### **RELATÓRIO – 1º TERMO ADITIVO**

**OBRA: EXECUÇÃO DE REFORMA NA SOBRELOJA E PISO DA GARAGEM DO FÓRUM TRABALHISTA DE CURITIBA.**

**CONTRATADA: TOWERING CONSTRUÇÃO CIVIL LTDA .**

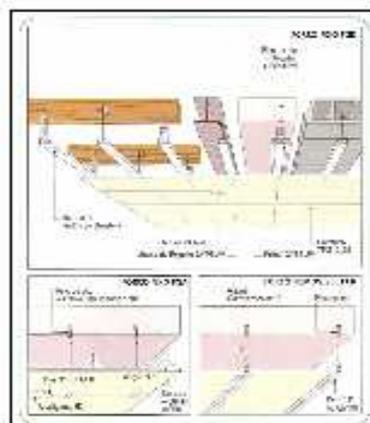
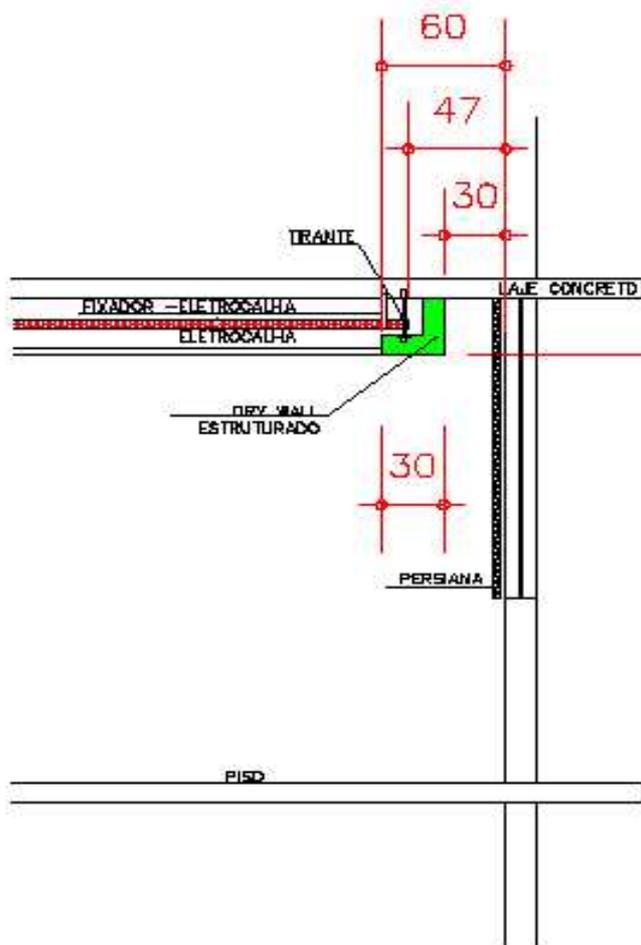
- **REMOÇÃO DE EQUIPAMENTOS**

Considerando que será instalado novo sistema de Climatização no espaço a reformar, será necessário remover os equipamentos existentes. Desta forma, constatou-se que a remoção de 03 desses equipamentos não foi computada na instrução da licitação, motivo pelo qual se encontram no escopo deste aditivo.

- **INSTALAÇÃO DE ACABAMENTO DO FORRO DE GESSO - CORTINEIRO**

Considerando que os vãos das esquadrias de alumínio estendem-se até a laje e que o local receberá forro em gesso acartonado removível, será necessária a execução de acabamento - tipo cortineiro em gesso acartonado, conforme detalhe. O acabamento tipo cortineiro receberá emassamento e pintura látex acrílica na cor branca.

LOCALIZAÇÃO DAS JUNTAS DE DILATAÇÃO

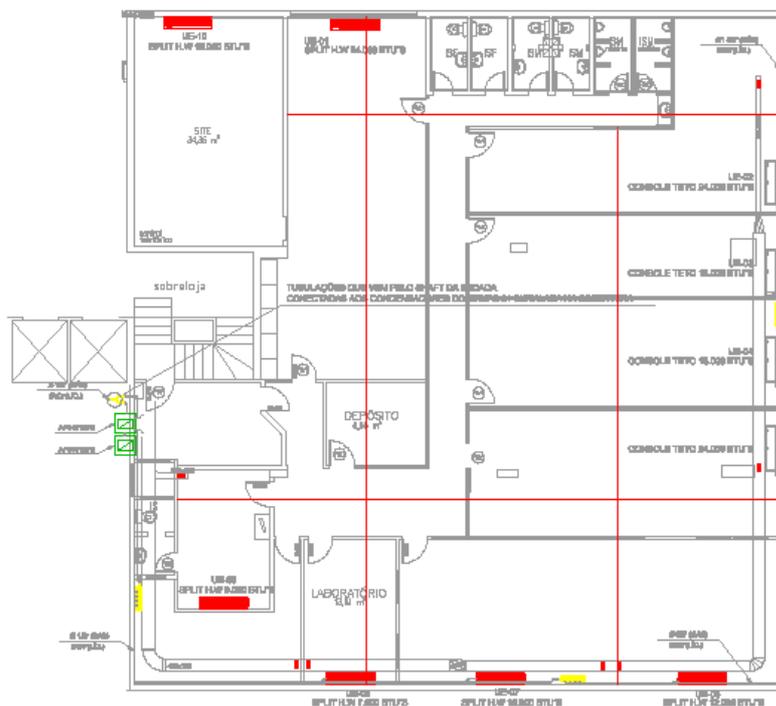
### • JUNTAS DE DILATAÇÃO EM PISO CERÂMICO

Conforme a norma NBR 13753 existe a necessidade de execução de juntas em áreas extensas de execução de piso cerâmico. Desta forma, foi inserida neste aditivo a execução de juntas de dilatação no piso cerâmico com mastique elástico em duas faixas em cada sentido, conforme lay out.
